Info prodotto 2214.1

15.05.2023

SOGLIA A TAGLIO TERMICO TT 4107 PANORAMICO

Scorrevole 2 Vie 2 Ante

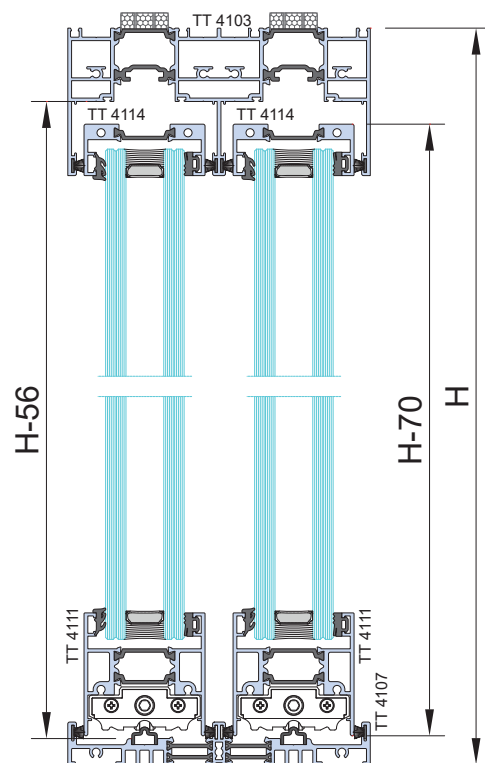
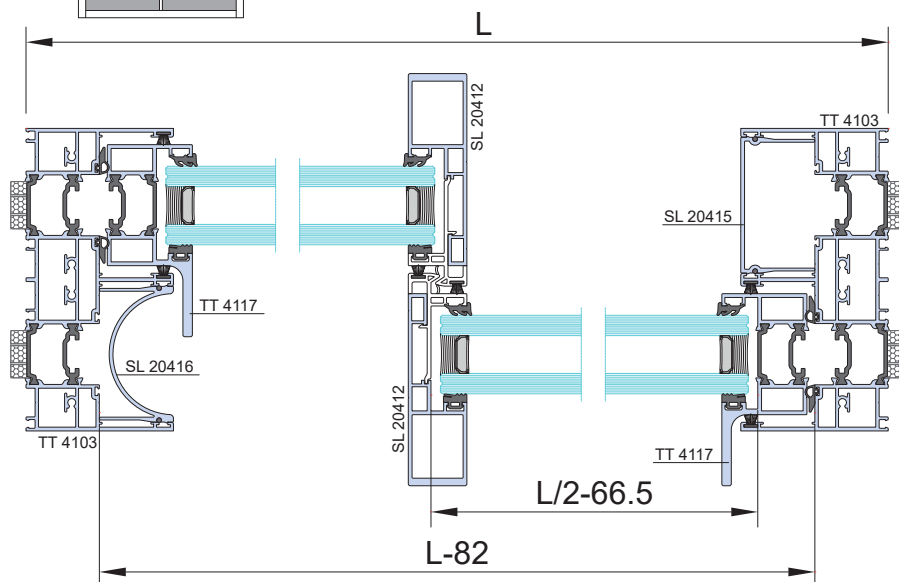
Nel progettare la nuova giuda, è stato alzato di 2 mm l'alloggiamento del binario in acciaio SX9901, al fine di evitare interferenze tra anta e soglia, anche in presenza di ante molto pesanti, di conseguenza variano le quote di taglio, dei montanti ante e della TAC 201, come riportato nella distinta di taglio.

articolo	descrizione	pezzi	misura	taglio
TT 4103	Montante telaio	2	H	
	Traverso superiore telaio	1	L-82	
TT 4107	Soglia	1	L-82	
SL 20415	Profilo di chiusura telaio	1	H-56	
SL 20416	Profilo di chiusura concavo	1	H-56	
TT 4117	Montante anta con maniglione	2	H-70	
SL 20412	Anta rinforzata	2	H-70	
TT 4111	Traverso inferiore anta	2	L/2-66.5	
TT 4114	Traverso superiore anta	2	L/2-66.5	
SX 9901	Binario in inox	2	L-82

Lavorazione per cappette scarico acqua

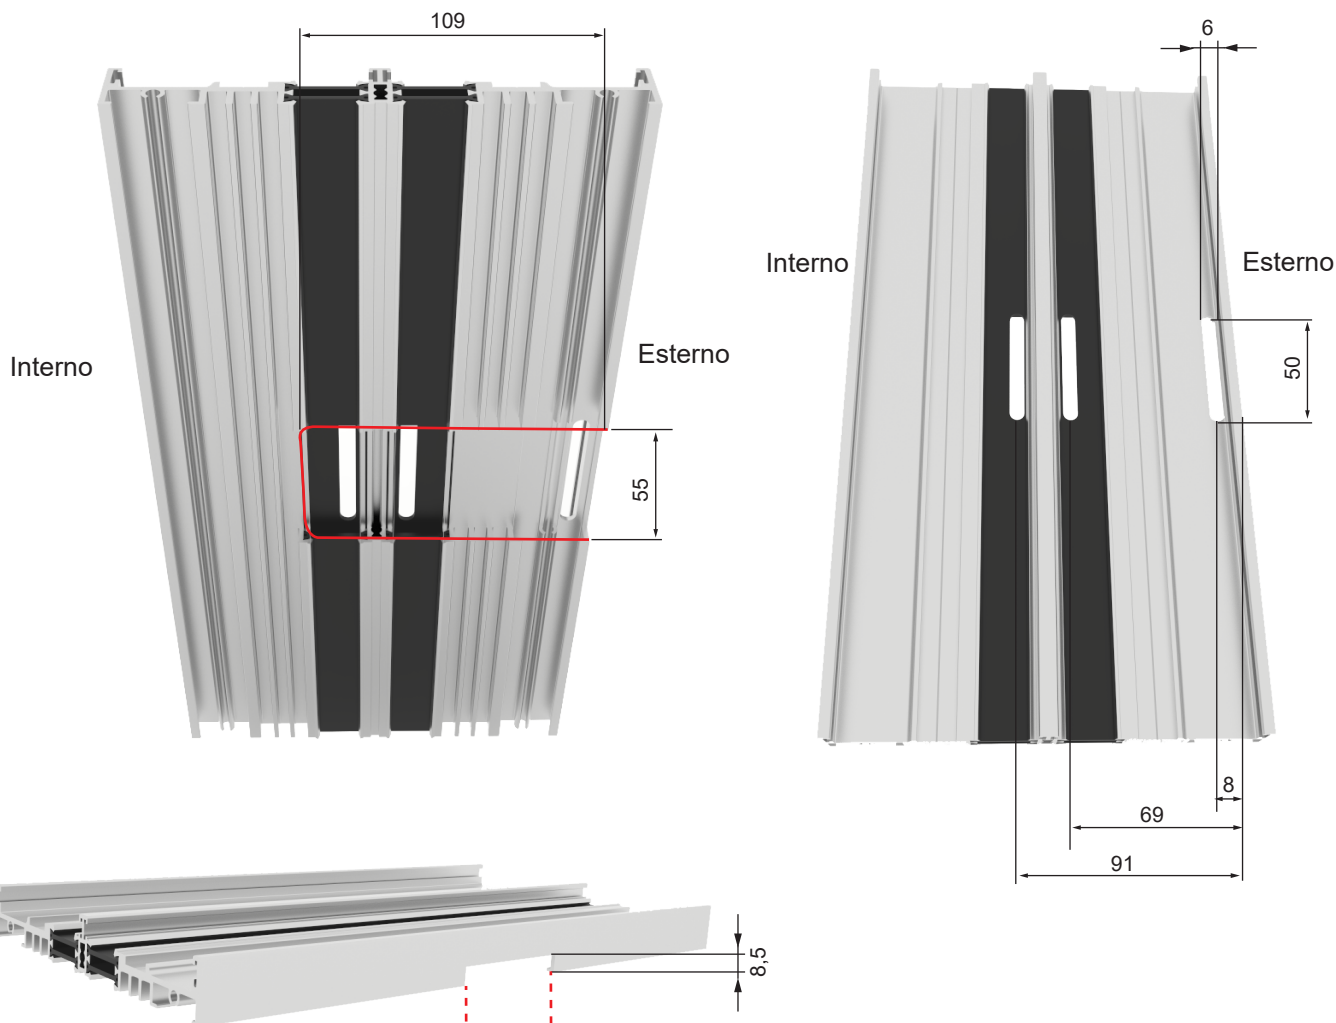
I tappi del Kit ACP 4133M^{*} e le lavorazioni per l'alloggiamento delle cappette scarico acqua rimangono invariati, variano le dimensioni e il posizionamento delle asole di drenaggio come riportato nella scheda delle lavorazioni, con l'obiettivo di renderle esteticamente meno invasive senza intaccare la loro funzionalità.

Questa asola va eseguita
solo dal lato anta interna

Realizzare un cordolo di AGP 5035
in corrispondenza del tappo ACP 4128
